Autorità di Sistema Portuale
del Mar Ligure Orientale
Porti di La Spezia e
Marina di Carrara

Oggetto: [ID:7961] VALUTAZIONE AMBIENTALE STRATEGICA RELATIVA AL PIANO
REGOLATORE PORTUALE DEL PORTO DI MARINA DI CARRARA – TRASMISSIONE
DELLA CONTRODEDUZIONE VOLONTARIA ALLE OSSERVAZIONI DELL'AUTORITÀ
DI BACINO DISTRETTUALE DELL'APPENNINO SETTENTRIONALE.

CONSIDERAZIONI IN MERITO ALLA COERENZA ESTERNA DEL RAPPORTO AMBIENTALE DEL PIANO REGOLATORE PORTUALE DI MARINA DI CARRARA, CON LE CARTOGRAFIE DEL PIANO DI BACINO VIGENTE (BACINO TOSCANA NORD)

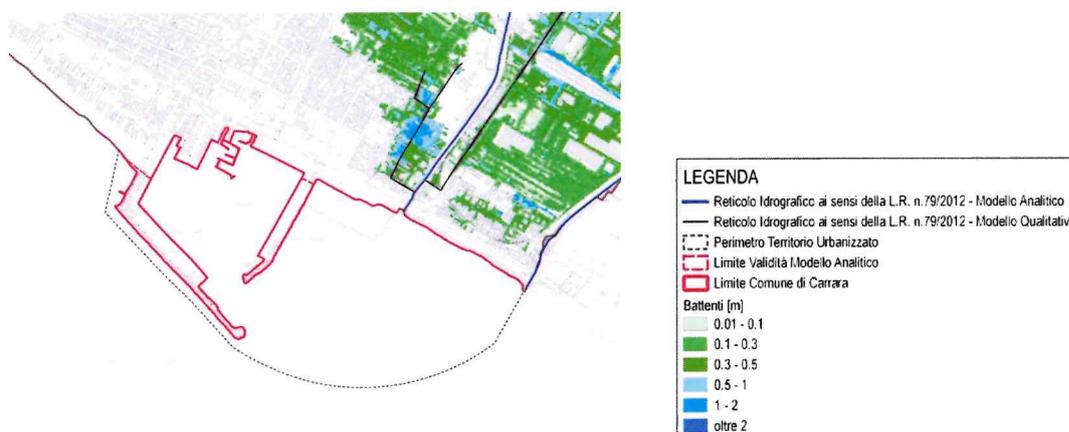
Lo studio condotto, partendo appunto a questa base, ha inteso fornire un elemento di ulteriore riflessione circa le motivazioni che hanno indotto il piano in questione a classificare “condizioni di pericolosità media P2 per una sola porzione dell’area portuale. Nella fattispecie le cartografie del PRGA individuano, la parte occidentale dell’area portuale, come a pericolosità bassa da Dominio

Fluviale P1, mentre la parte orientale (ad esclusione del Piazzale Città di Massa non campito) come a pericolosità media da Dominio Fluviale P2.

La tavola 4B del lavoro suddetto, di cui di seguito si riporta uno stralcio, non mostra, nell'area portuale, a tempo di ritorno 200 anni, **alcun battente idrico e di conseguenza l' assenza della velocità di scorrimento delle acque esondate:**

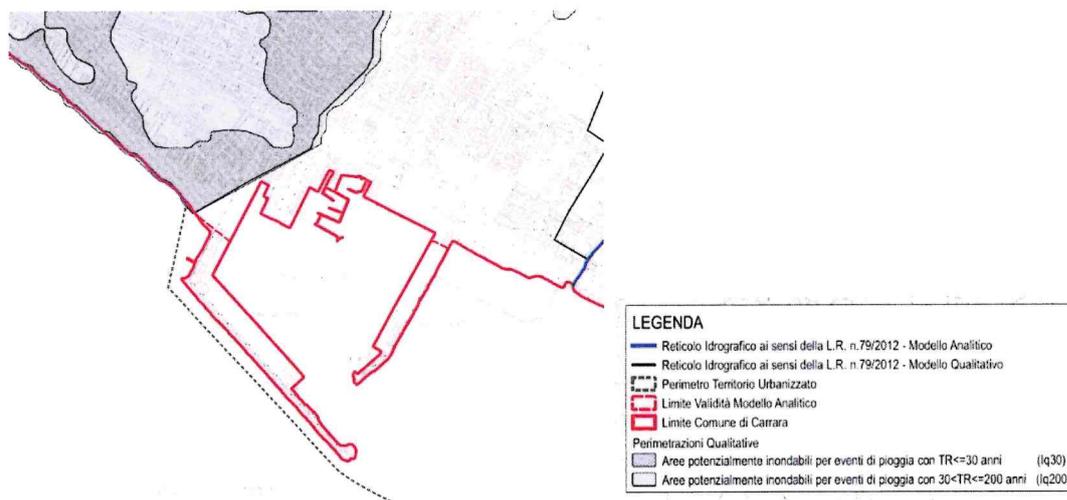
In base al modello sviluppato l'area portuale non risulterebbe interessata da alcun battente idrico a Tr 200 anni, **in base a questo elemento non sussisterebbe il problema della pericolosità idraulica dell'area portuale.**

Le risultanze di detto studio sono compendiate nello stralcio della carta di Tavola 7A di seguito riportato:

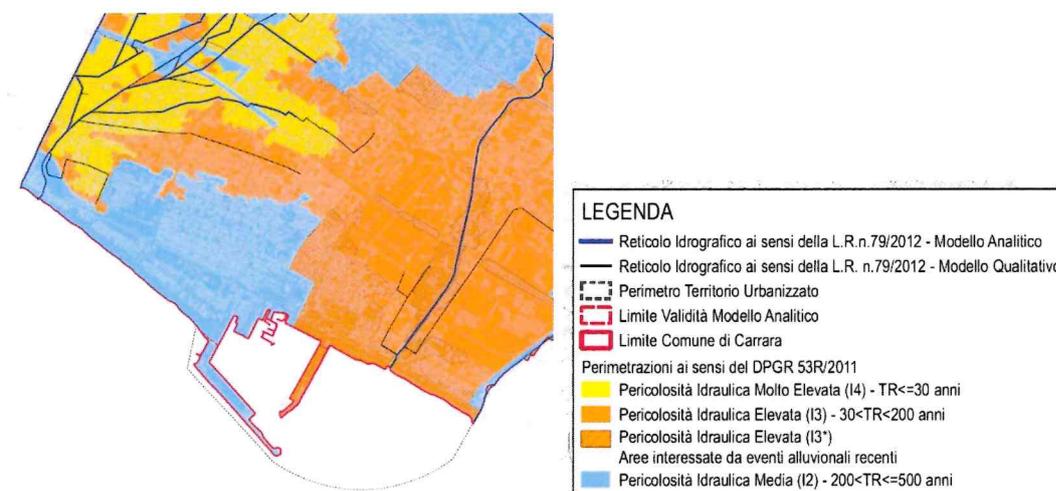
Questo mostra come soltanto una piccola parte dell'area portuale ad estremo ovest risulta interessata da esondazione a Tr compreso tra 30 e 200 anni. **Il resto dell'area portuale non viene classificato come potenzialmente inondabile.**

Lo stesso studio definiva nella carta di pericolosità idraulica ai sensi del DPGR 53R/2011 (Tavola 8A) le seguenti aree:

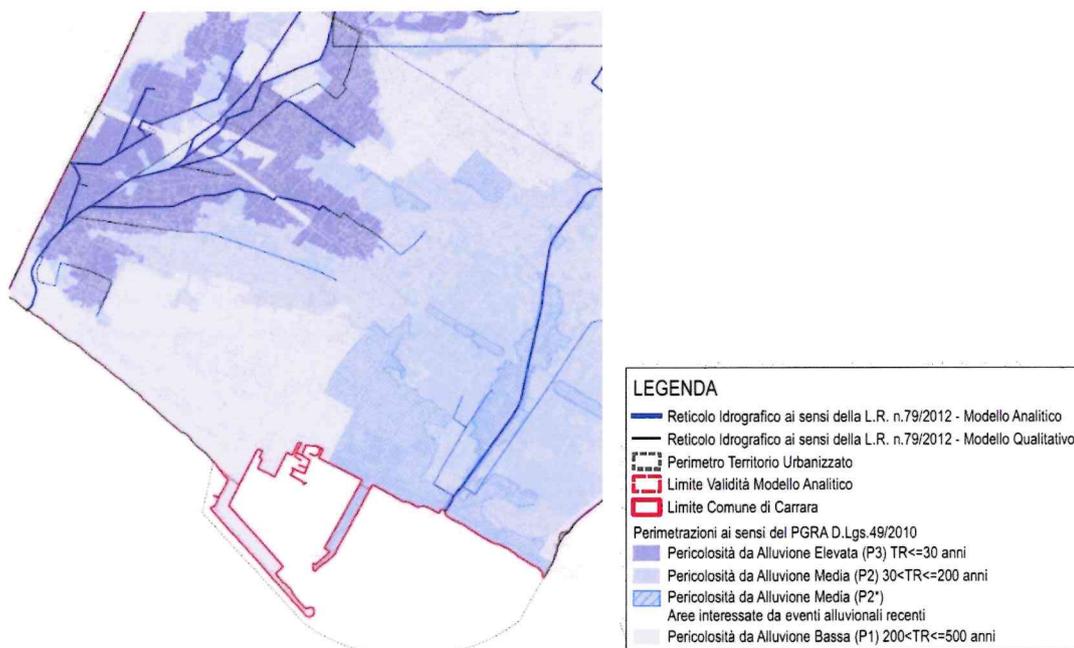
In tale cartografia la parte ad ovest dell'area portuale veniva classificata come a pericolosità media, perché inondabile a tempo di ritorno compreso tra 200 e 500 anni, mentre la parte ad est (compresa la banchina Capitan Fiorillo e Servizi) a pericolosità elevata perché inondabile a Tr compreso tra 30 e 200 anni per l'aggravante dell'inondazione avvenuta recentemente. Il tutto riportato su base CTR non aggiornata perché non comprendente l'ampliamento della Banchina Fiorillo verso est.

Lo stralcio di tale cartografia è di seguito compendiato:

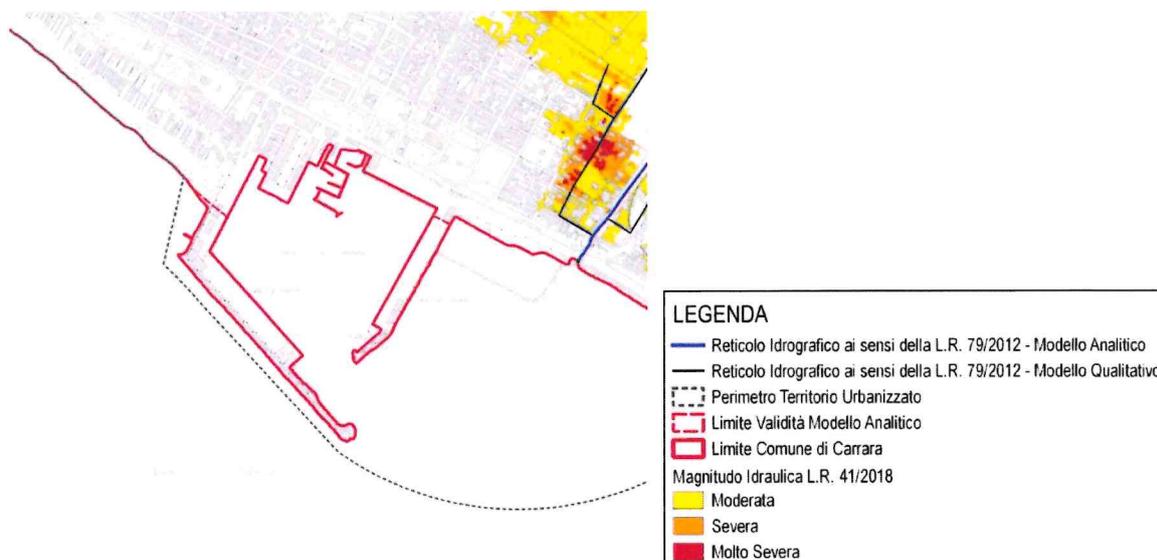
In questo elaborato la parte ad ovest dell'area portuale presentava una pericolosità da alluvione bassa P1 (inondabile tra 200 e 500 anni) mentre il resto, ad est, una pericolosità da alluvione media P2(inondabile a Tr compreso tra 30 e 200 anni), con aggravante dell'interessamento da parte di eventi di allagamento recenti (anche per questa tavola la base cartografica utilizzata non risultava aggiornata).
